INFORME DE HITO DE CONTROL N° 030-2024-OCI/0444-SCC

"CREACIÓN DE LA LÍNEA DE CONDUCCIÓN DEL SISTEMA HIDRÁULICO PARA RIEGO AGRÍCOLA EN EL CENTRO POBLADO DE PACHAS, DISTRITO DE CHOJATA, PROVINCIA DE GENERAL SÁNCHEZ CERRO, DEPARTAMENTO DE MOQUEGUA"

HITO DE CONTROL N° 03 – RESOLUCIÓN DE CONTRATO

Captura de Plano en Planta – Tramo 02 Km. 7+000 – 8+000

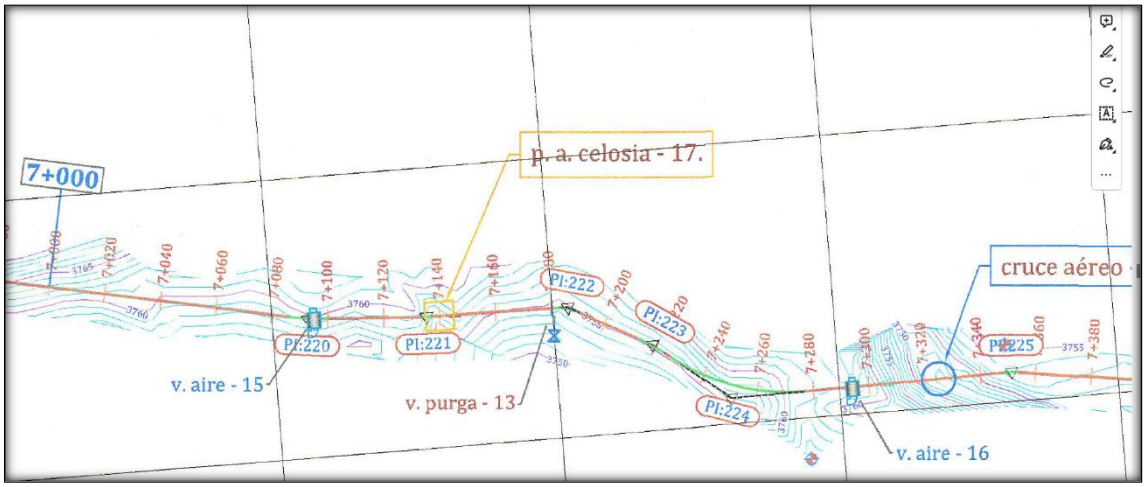
Cabe señalar que durante la inspección selectiva a la Obra[5], realizada por la comisión de control el 5 de junio de 2024, se verificó que la tubería instalada en la progresiva 7+140 se encuentra doblada y sin la ejecución del pase aéreo celosía, previsto en los planos del expediente técnico entre las progresivas 7+138 a la 7+145, tal como se muestra a continuación:

Como se puede advertir en las imágenes precedentes, será necesaria la sustitución de la tubería, por lo que los costos que demanden la reparación para la correcta instalación de la misma tendrían que ser considerados en la liquidación final del Contrato; en tal sentido, el no contar con la constatación física detallada de toda la obra, de conformidad con lo establecido en el artículo 207, numeral 207.2 del Reglamento de la Ley de Contrataciones del Estado, donde se precisen los avances de obra a nivel de metas verificables, limitaría conocer el estado situacional de las partidas ejecutadas por el Contratista.
